## Oversigt over henbendelserne ved høring af lokalplanforslaget

Henbendelserne 181 til 211 ud af 211

**Fra:** TMF-Bydesign  
**Sendt:** 25. september 2013 10:11  
**Til:** Erik Schunck  
**Emne:** VS: Høringssvar: Lokalplan Lergravsvej med tilhørende forslag til kommuneplantillæg (2012-75776). Afsender: Lisbeth Snabe Nielsen og Kim Nordahl Poulsen

Volumner revideret forslag

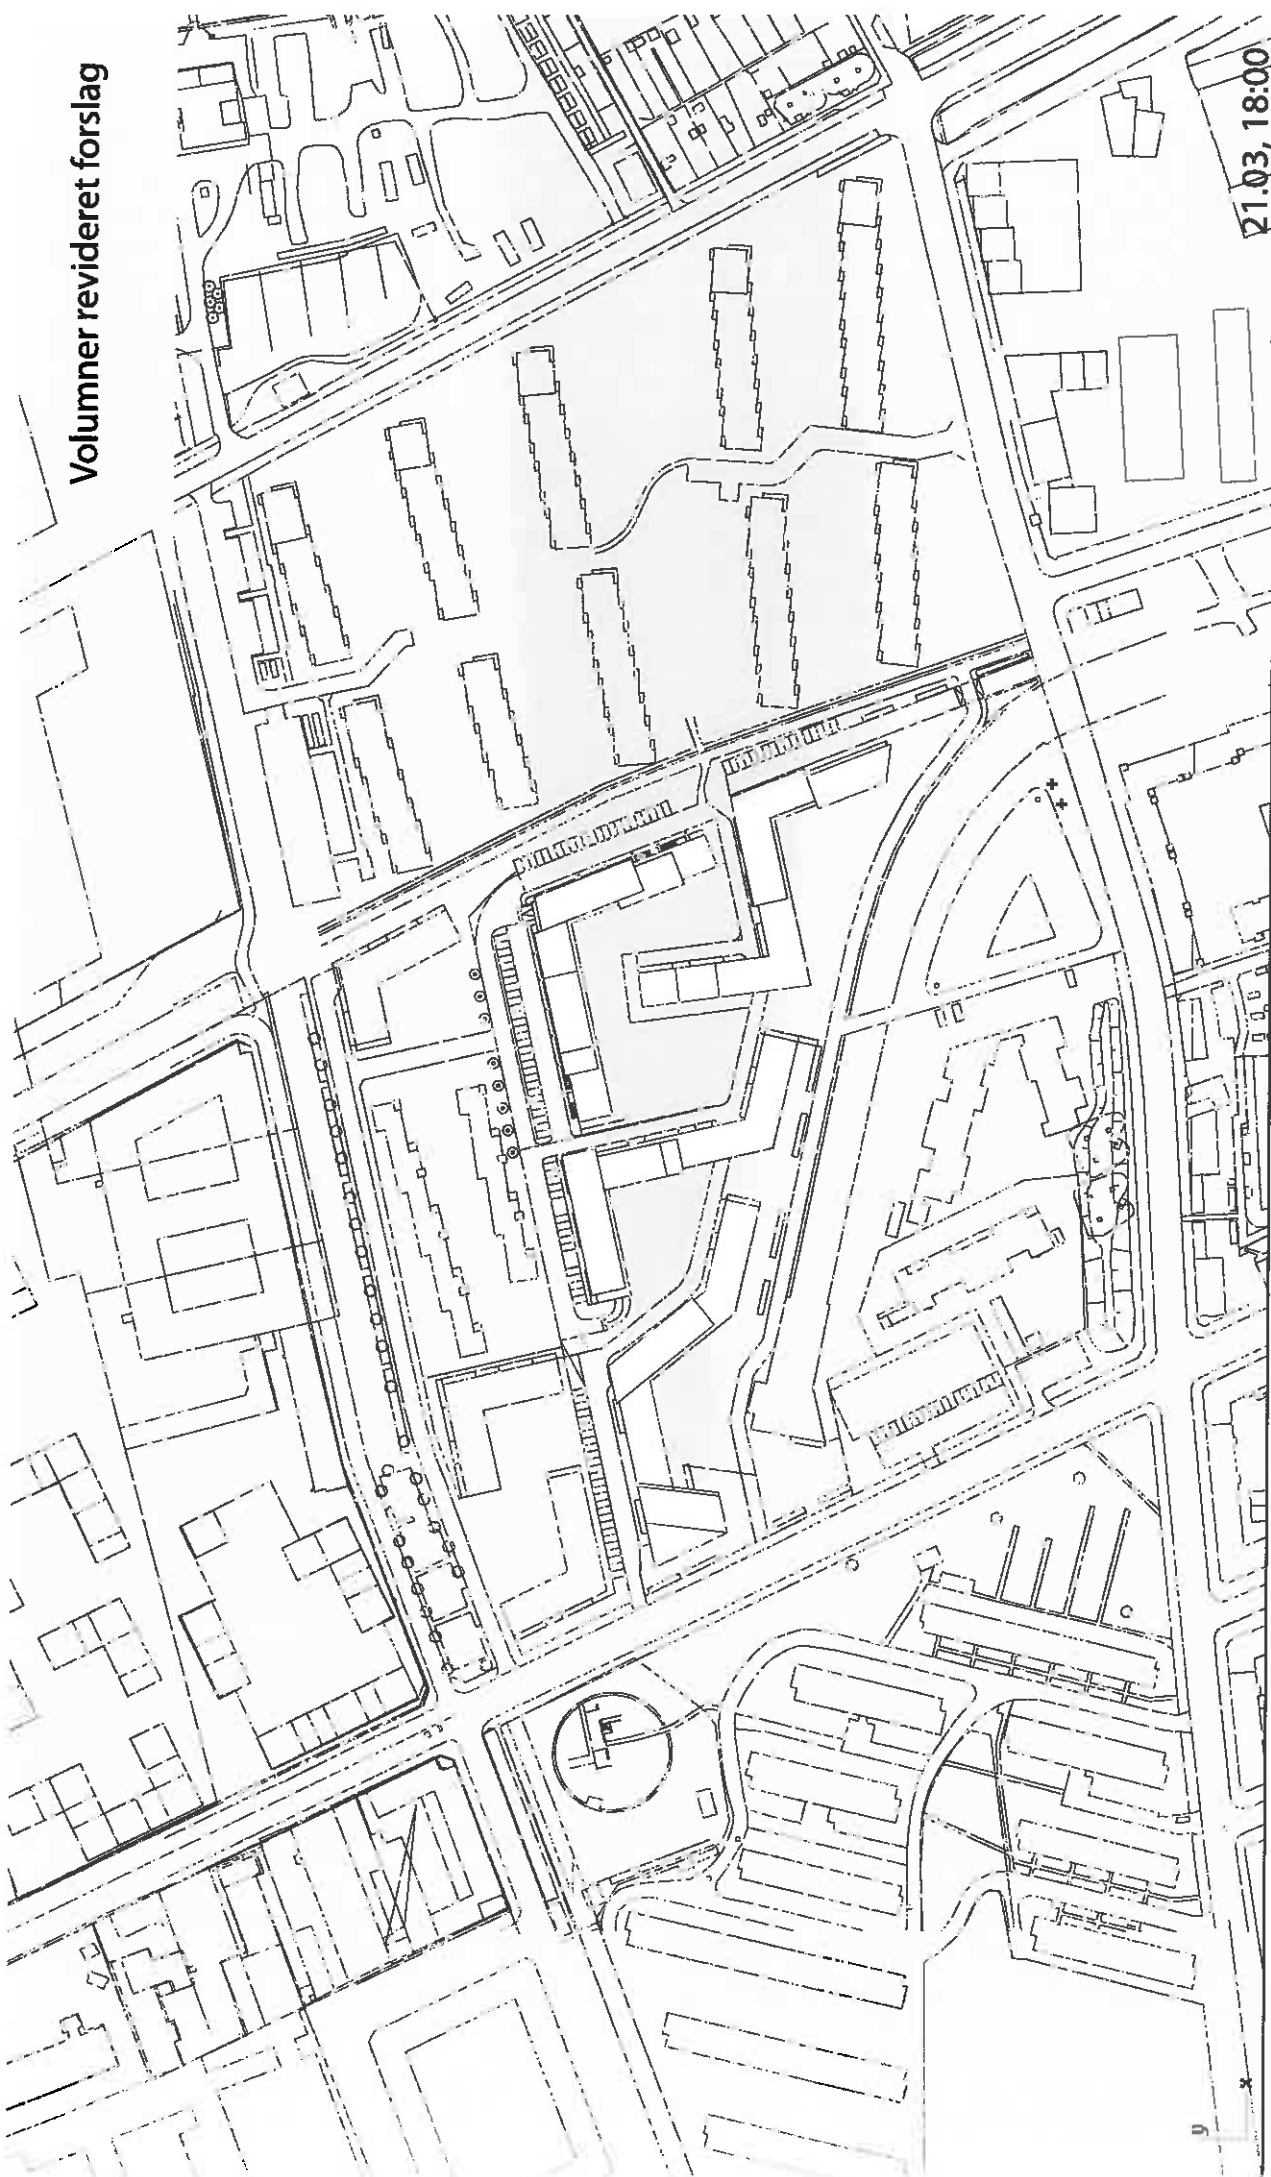
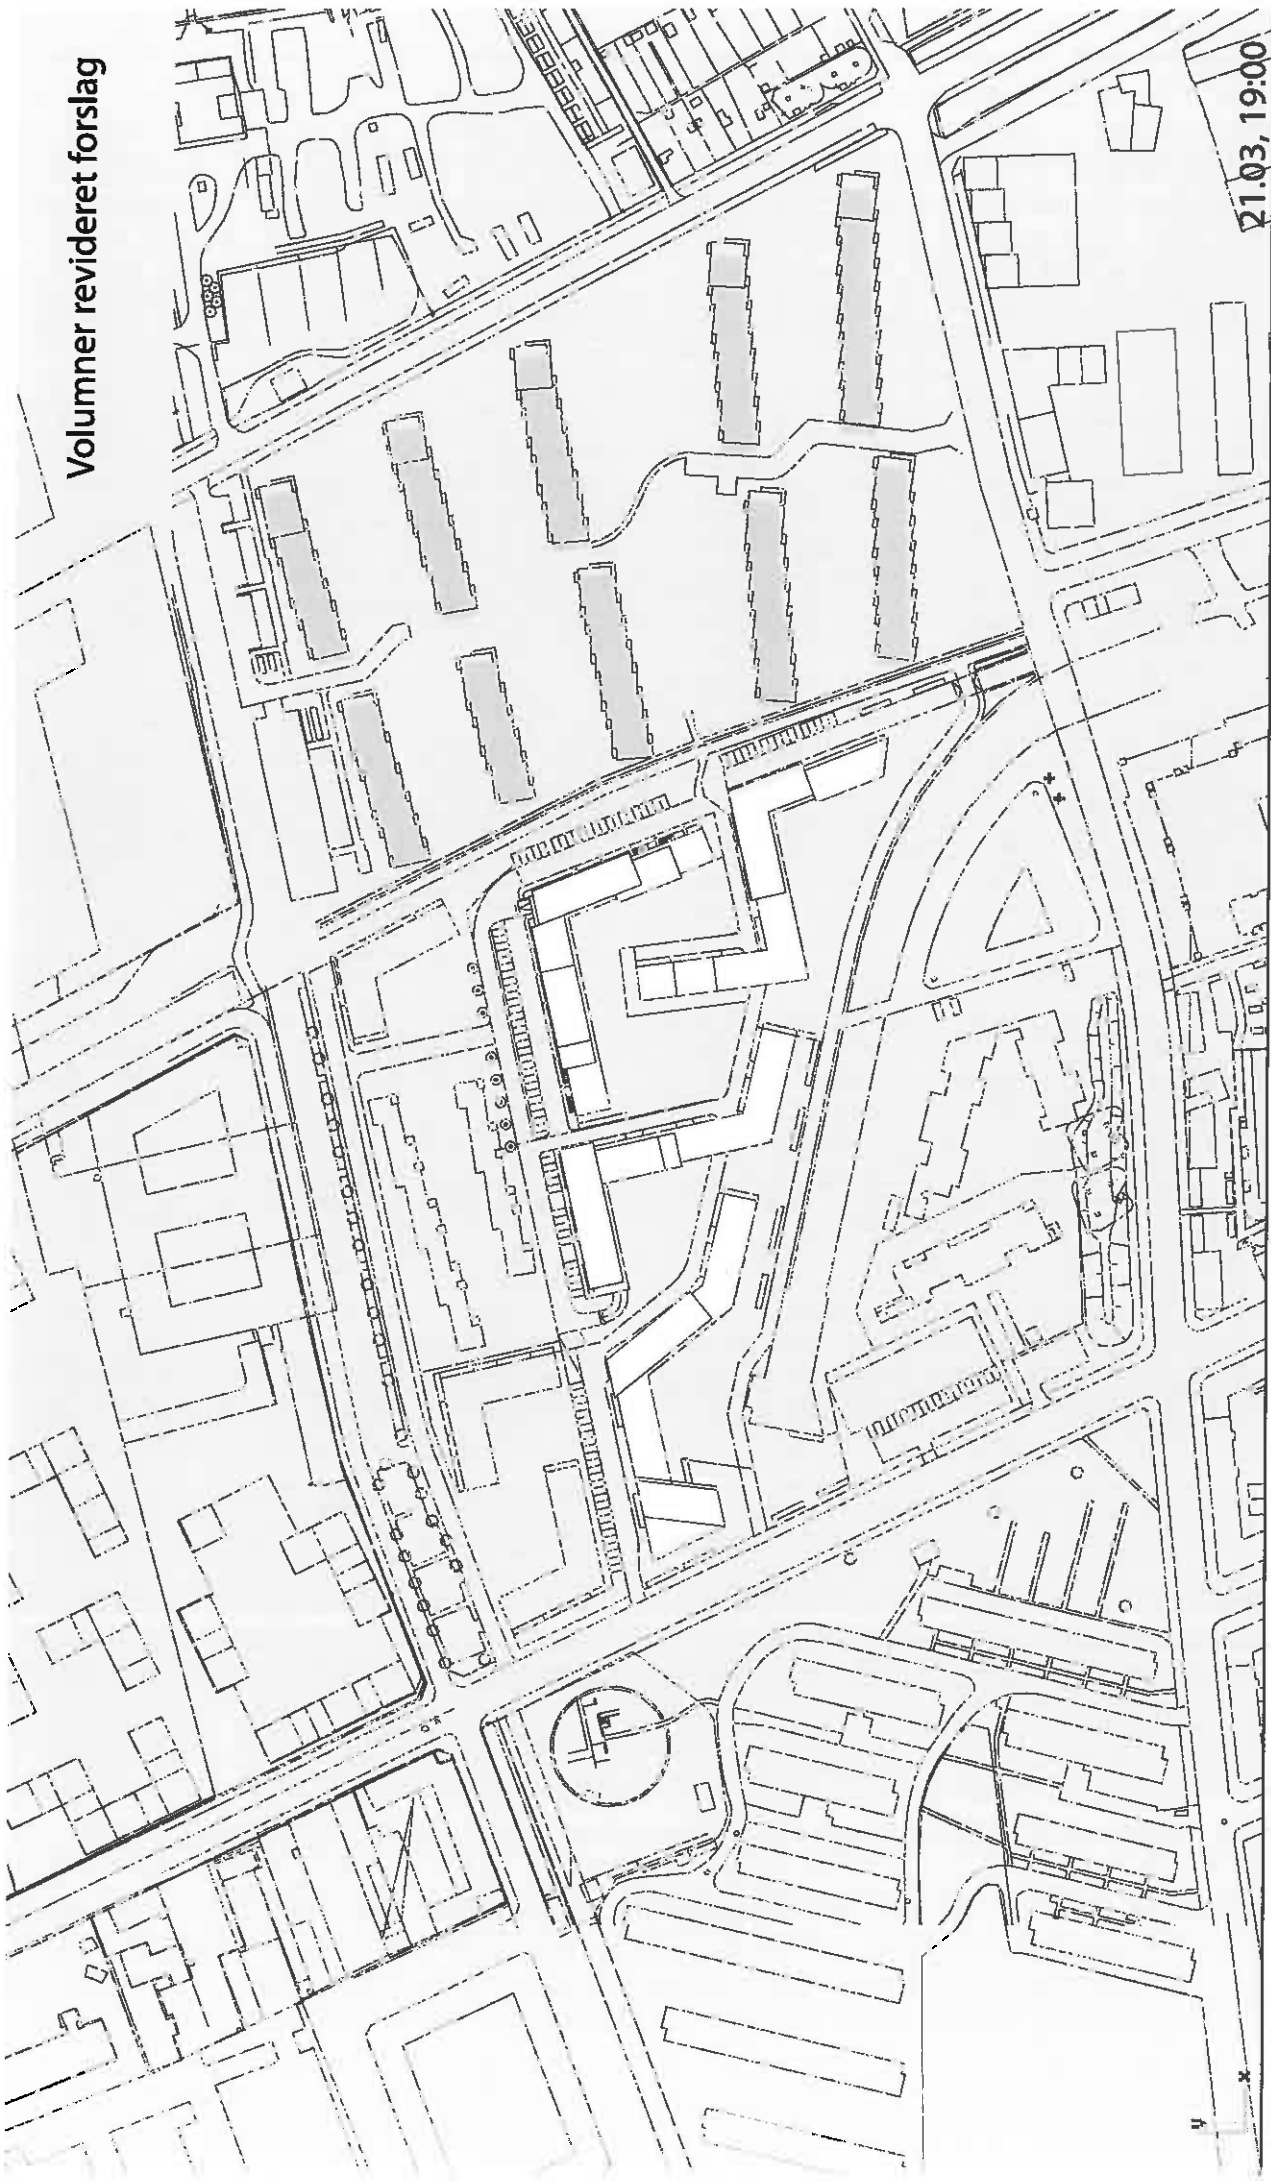
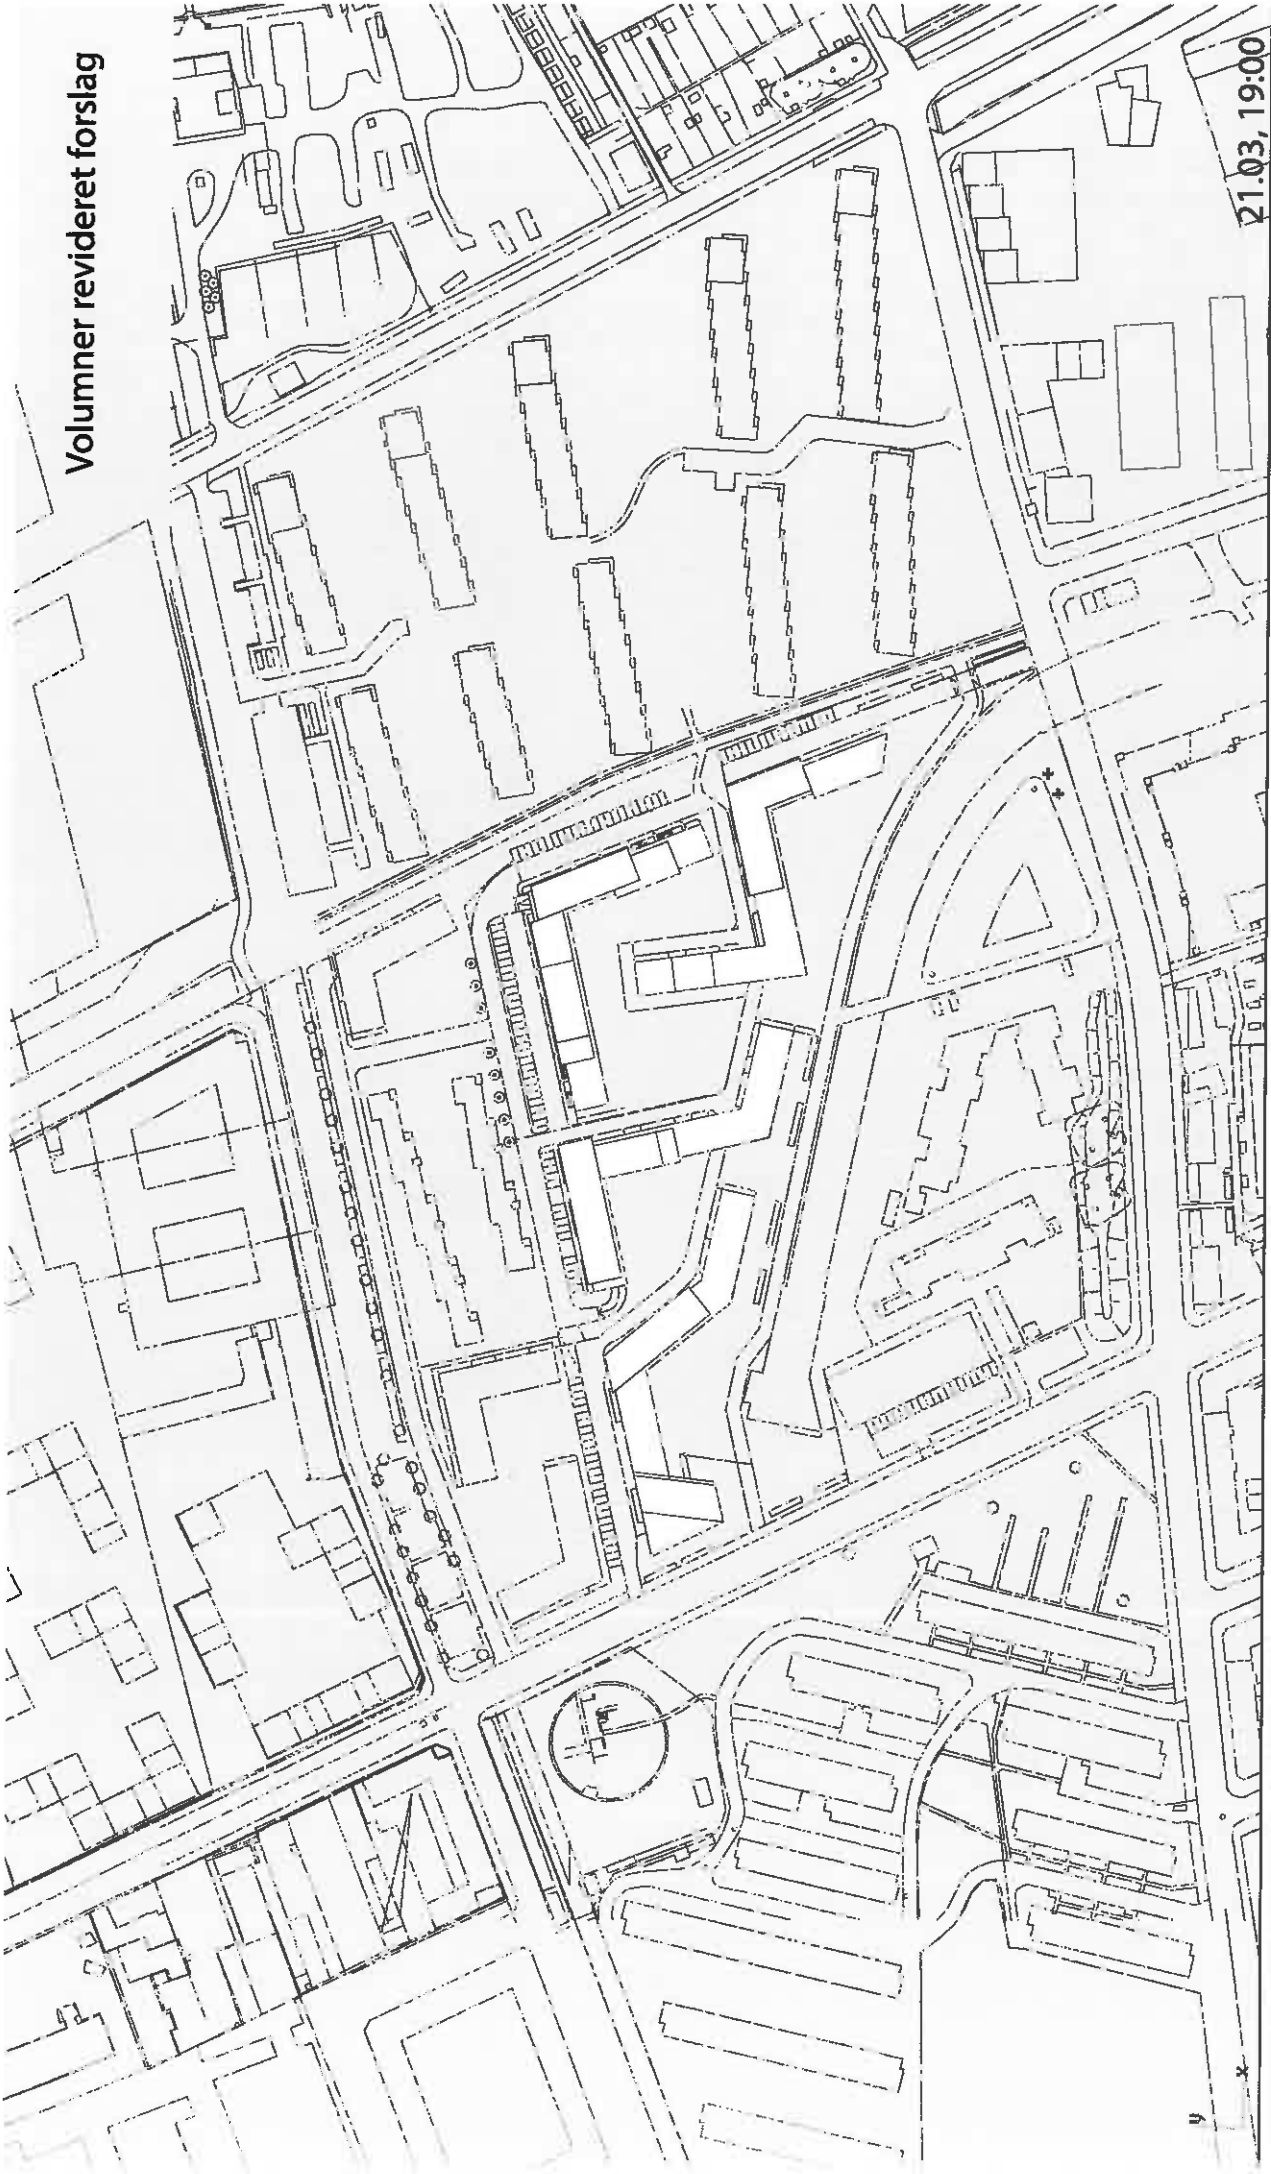
Ligeledes vil skyggedannelsen på nabobebyggelserne blive væsentligt reducerede og det fremgår tydeligt, at der med den justerede bebyggelsesplan ikke vil opstå nævneværdige skyggegener for de omkringliggende bebyggelser og deres friarealer, jf. det vedlagte bilag 2.
